Mission régionale d'autorité environnementale
OCCITANIE

Avis
sur l'aménagement hydraulique en vue de la réduction du
risque d'inondation sur le secteur nord de la commune de
Saint-Martin-de-Londres (Hérault)

N°Saisine : 2023-012343

Avis émis le 21 mai 2024

Figure n°3 : coupe de principe et plan de masse du bassin d'écêtement

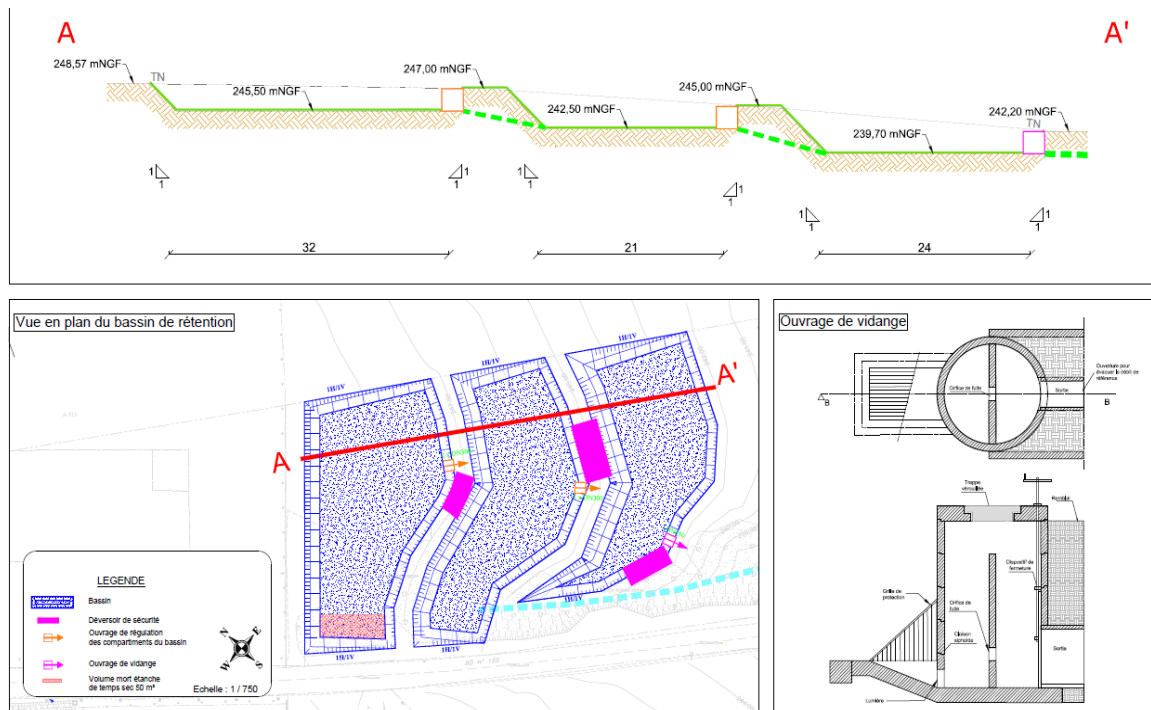
La MRAe recommande de préciser les modalités de gestion des matériaux issus du creusement des bassins (surface de stockage, durée d'entreposage, volumes entreposés, modalités d'évacuation et destination).

Figure n° 4 : secteur de l'OAP de Clermau

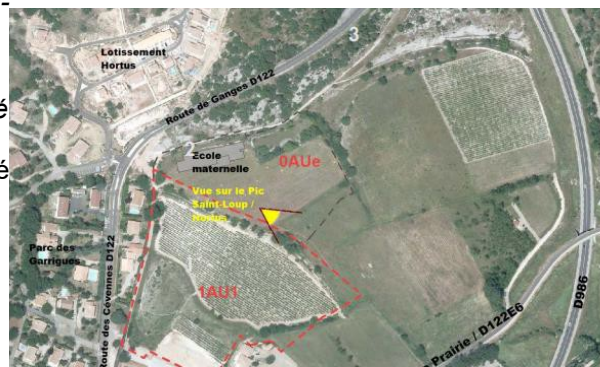
La MRAe relève que la réalisation future de l'OAP est conditionnée par les aménagements hydrauliques objets de la présente étude d'impact, visant à lever les contraintes hydrauliques du secteur dues à la présence de zone inondable et d'un réseau hydraulique drainant un bassin versant. Il est également précisé que « *Le projet aura des effets cumulés positifs par rapport à l'OAP. Ces effets s'expliquent par une réduction de la vulnérabilité du secteur (à la suite des aménagements hydrauliques) liée à la délocalisation de l'équipement scolaire actuel sur le secteur de Clermau* ».

La MRAe rappelle qu'en matière de lutte contre les inondations, la préservation des champs d'expansion des eaux est prioritaire, et que les aménagements de protection contre les inondations ne doivent pas avoir pour objectif de permettre l'urbanisation des zones inondables.

De plus, la MRAe s'interroge dès lors quant au dimensionnement du projet au regard du seul objectif affiché de protection du lotissement des Garrigues, de l'école et de la crèche. Le projet urbain prévu par l'OAP et les aménagements hydrauliques étant manifestement liés, ils doivent faire l'objet d'une étude d'impact globale et conjointe en vertu du principe posé par l'article L. 122-1 du code de l'environnement qui précise que « *lorsqu'un projet est constitué de plusieurs travaux, installations, ouvrages ou autres interventions dans le milieu naturel ou le paysage, il doit être appréhendé dans son ensemble, y compris en cas de fractionnement dans le temps et dans l'espace et en cas de multiplicité de maîtres d'ouvrage, afin que ses incidences sur l'environnement soient évaluées dans leur globalité* ».

La MRAe recommande de compléter l'étude d'impact en intégrant au périmètre du projet l'aménagement du secteur de l'OAP, afin d'évaluer et de permettre une meilleure compréhension des impacts globaux des différents aménagements, et notamment du recalibrage du cours d'eau temporaire, et de prévoir également les mesures d'évitement et de réduction qui s'imposent dans le cadre de l'aménagement futur du secteur de Clermau.

Figure n°10 : emplacements des stations d'Aristoloché

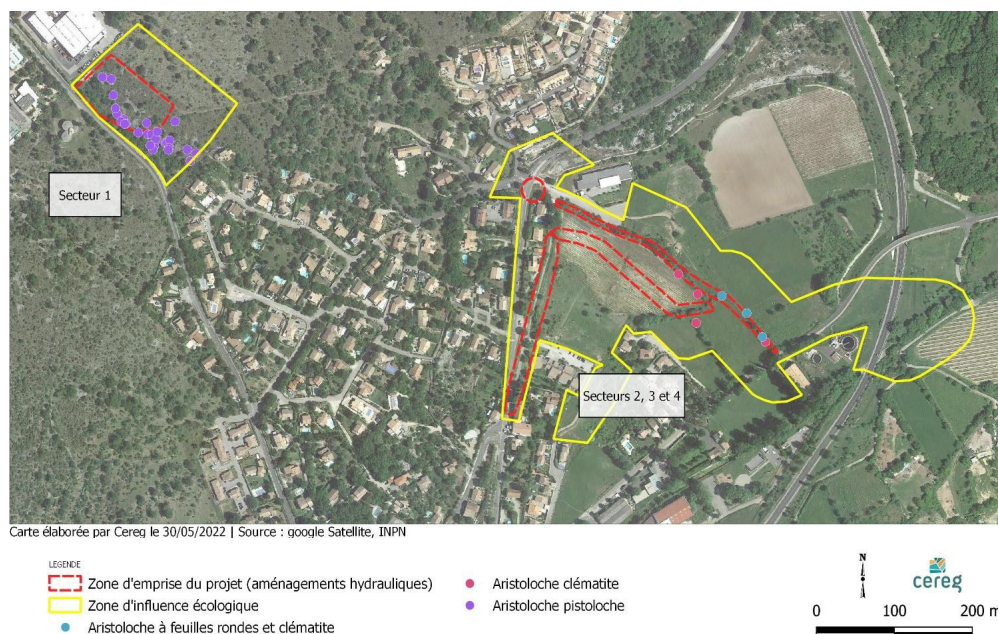
La MRAe observe que l'étude, sans quantifier le nombre de plants d'Aristolochie qui seront détruits et/ou impactés par les travaux, conclut à un impact modéré, alors même que les surfaces impactées représentent respectivement plus d'un tiers et la moitié des surfaces où l'Aristolochie pistoloche et l'Aristolochie clematite sont présentes. Les mesures présentées, sous réserve qu'elles n'impactent pas les stations et les milieux naturels préservés et que leur mise en œuvre soit effectuée par des moyens adaptés (pas de pelles mécaniques), sont toutefois de nature à réduire l'impact. Il conviendrait par ailleurs de préciser les mesures qui pourraient être mises en œuvre si les résultats des transplantations ne sont pas positifs.

La MRAe recommande de compléter l'étude d'impact par les précisions concernant la mise en œuvre des opérations de transplantation de plants d'Aristolochie et recommande la mise en place effective d'un suivi de ces transplantations, des gîtes à reptiles, et de la recolonisation du bassin par des espèces végétales, afin de s'assurer de leur efficacité et de l'absence d'impact sur la faune et la flore en place.
